OGGETTO: [ID_VIP: 5493] – Valutazione preliminare ai sensi dell'art. 6, comma 9, del D.Lgs. 152/2006 e ss.mm.ii. Linea 380 kV T.387 Rondissone – Turbigo: adeguamento tecnico dell'assetto della linea (sostegni 172-175).

Nota tecnica.

Figura 1 – Inquadramento generale dei due interventi di ottimizzazione sulla stessa linea 380 kV T.387 Rondissone – Turbigo (ID_VIP4124 - ID_VIP5493)

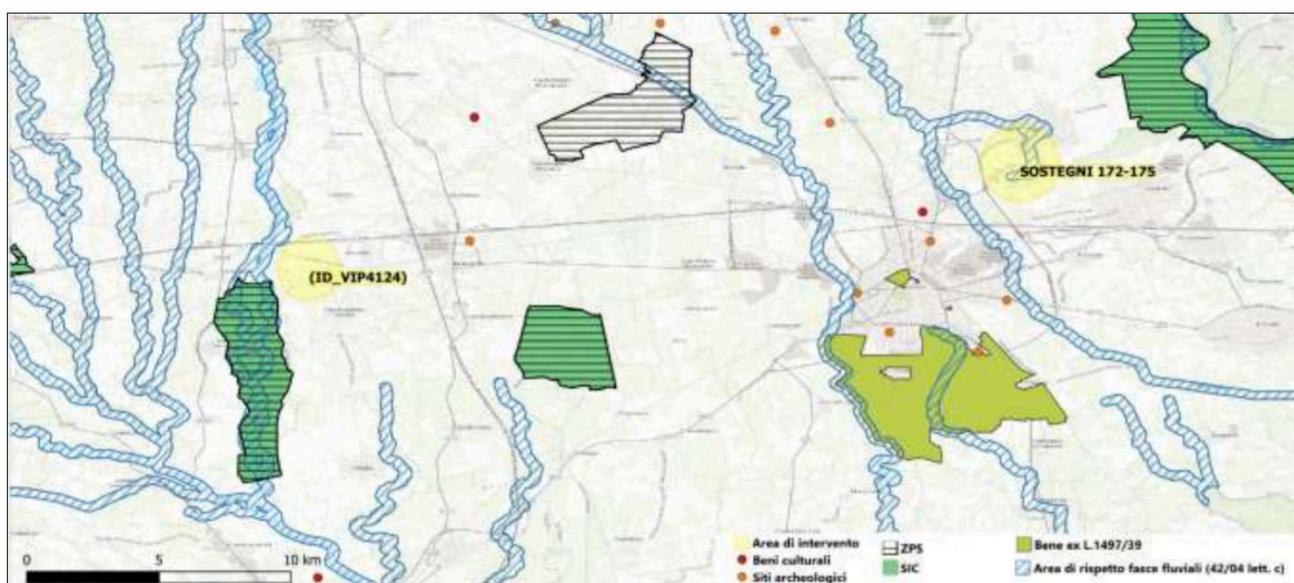
Il Proponente evidenzia che “*in data 09/07/2018 codesto Ministero ha già valutato positivamente un'ottimizzazione sulla stessa linea (ID_VIP4124) che constava in una sostituzione della linea di un tratto di circa 1700 m. I due interventi sono localizzati ad una distanza di circa 17 km*”, e precisa che “*nell'area interposta tra i due interventi non sono presenti aree naturali protette, siti Natura 2000, vincoli paesaggistici ed altre aree tutelate, ad eccezione di due fasce di rispetto fluviale distanti circa 1,5 e 5 km dall'intervento oggetto del presente documento. Si ritiene pertanto di poter escludere sinergie tra gli effetti ambientali dei due interventi, in considerazione della notevole distanza interposta tra gli stessi nonché della loro esiguità*” (cfr. Fig.1).
